can-am**WARRANTY**
CAMPAIGN**ATV**
WARRANTY
Bulletin**Внимание: уведомить владельцев техники о кампании, провести доработку соответствующих единиц**

Кампания по.: 2007-0004

Предмет: **Вентиляционное отверстие внутренней крышки расширительного бачка**

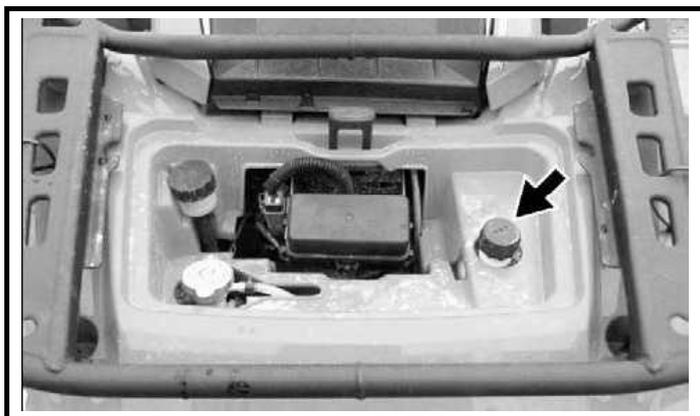
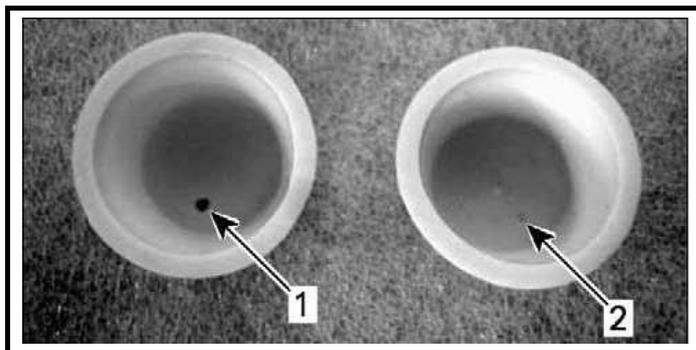
Во внутренней крышке расширительного бачка отсутствует сквозное отверстие, в результате нарушается нормальная вентиляция системы охлаждения.

Просверлите сквозное отверстие в штатной внутренней крышке расширительного бачка, демонтированной с мотовездехода.

1) Внутренняя крышка после доработки сверлением

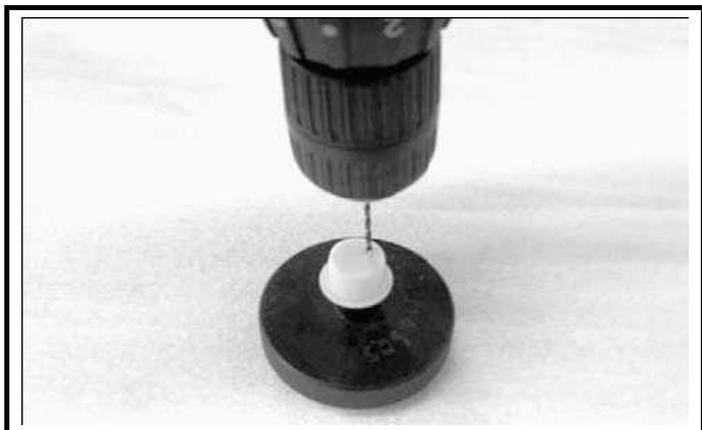
2) Внутренняя крышка до доработки сверлением

- Переверните внутреннюю крышку.
- Поверхность сверления должна иметь надежную опору.
- На месте соответствующей метки просверлите отверстие диаметром 2,0 мм.

- Очистите кромки отверстия.
- Установите на штатное место внутреннюю и верхнюю крышки.
